Projet éolien de Sieuraguel

Réponse aux avis MRAe et CNPN

Septembre 2024

Carte des zones favorables à l'éolien

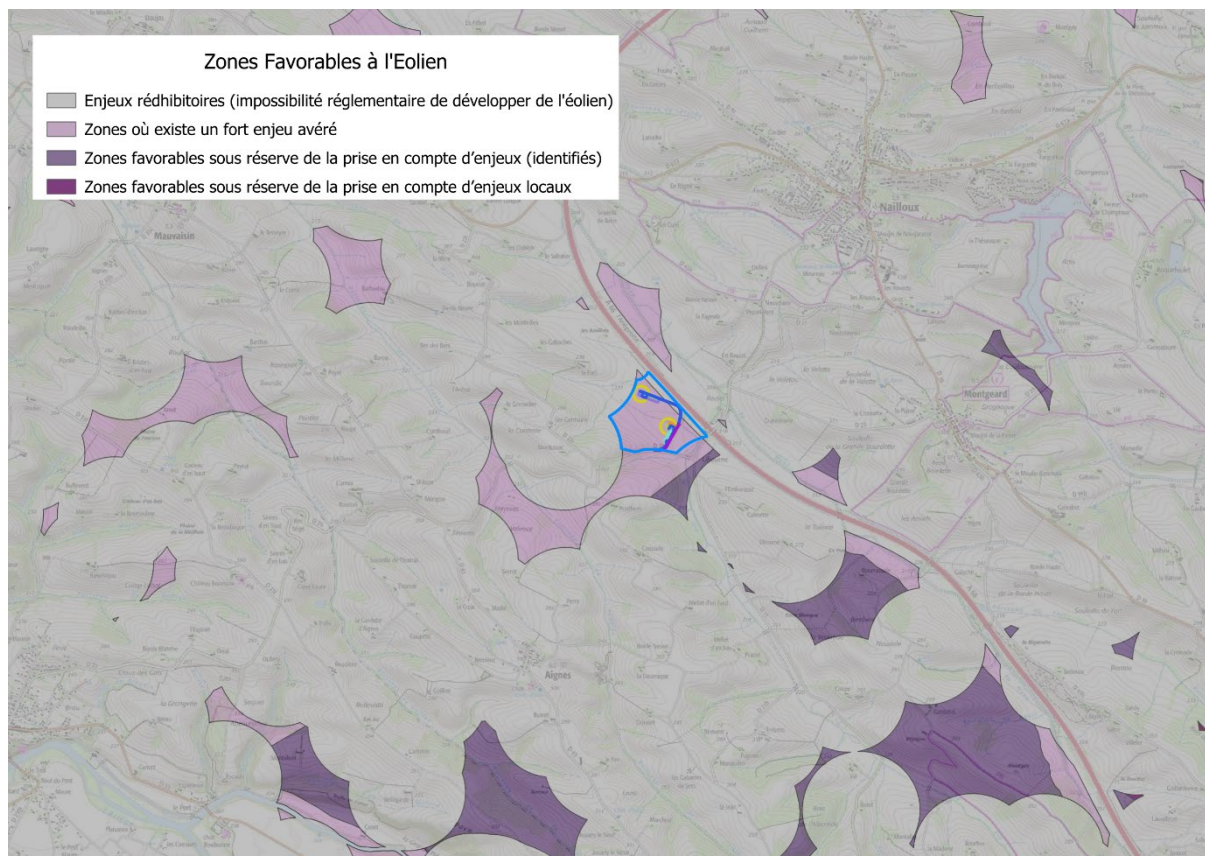
La MRAe recommande d'inclure dans la justification du projet l'examen de la cartographie des zones favorables au développement de l'éolien en Occitanie

Le site du projet éolien de Sieuraguel est classé en zone 1, du fait du périmètre de coordination du radar militaire de Toulouse-Francazal, situé à 29,5 km. Ces zones de coordination, qui couvrent un rayon de 30 km, n'interdisent pas mécaniquement l'implantation d'éoliennes. Le projet éolien étant situé en limite de ce rayon, et le relief empêchant la visibilité, l'armée a indiqué dans sa réponse du 10 mai 2022 à notre consultation que le projet n'est pas de nature à remettre en cause leurs missions. Cette servitude étant la seule empêchant le classement de la zone comme favorable, on peut alors la considérer comme telle. Ainsi, bien que le projet ne soit pas situé dans une zone classée comme favorable à l'éolien, une étude plus fine des contraintes a permis de montrer sa faisabilité.

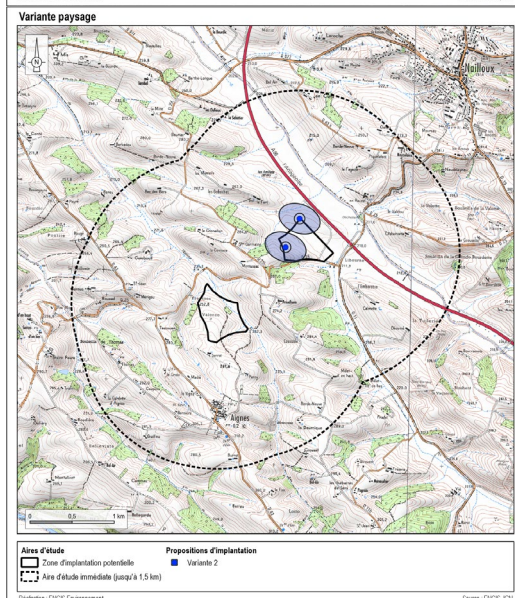
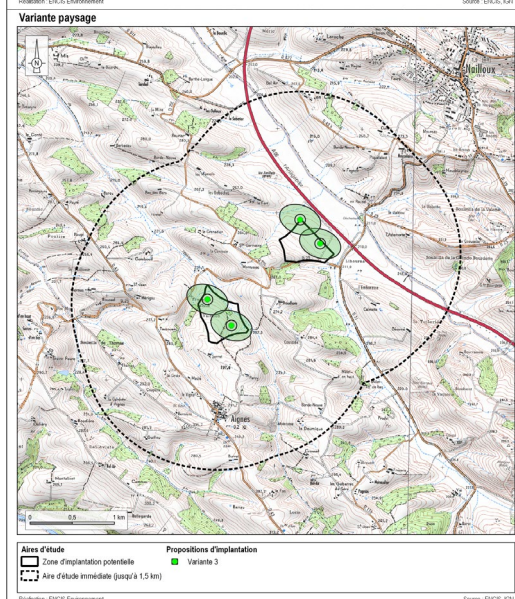
La MRAe recommande [...] la prise en compte de la hauteur totale des éoliennes dans l'analyse des différentes options ou variantes du projet.

La variante 1 est la plus adaptée en termes de cohérence avec le relief : elle correspond à l'implantation finale du projet. Les deux éoliennes sont orientées selon l'axe de la vallée, parallèlement à l'autoroute. Le projet souligne les lignes de force du territoire et s'inscrit dans le prolongement du parc éolien de Calmont, formant un ensemble cohérent.

La variante 2 n'est pas orientée selon le relief principal et présente une certaine irrégularité, notamment dans la hauteur apparente des éoliennes. De plus, le projet ne semble pas s'inscrire en continuité du parc de Calmont, formant ainsi deux groupes distincts sans cohérence d'ensemble. Cette dernière présente toutefois l'avantage de réduire l'emprise visuelle du projet sur l'horizon.

La variante 3 propose une implantation dans la zone sud, ce qui rapproche grandement le projet des lieux de vie du secteur et augmente nettement l'impact du projet. La superposition des éoliennes depuis certains points de vue et l'organisation en deux lignes, contrastant avec les premières éoliennes du parc de Calmont, perturbent quelque peu la lecture du parc.
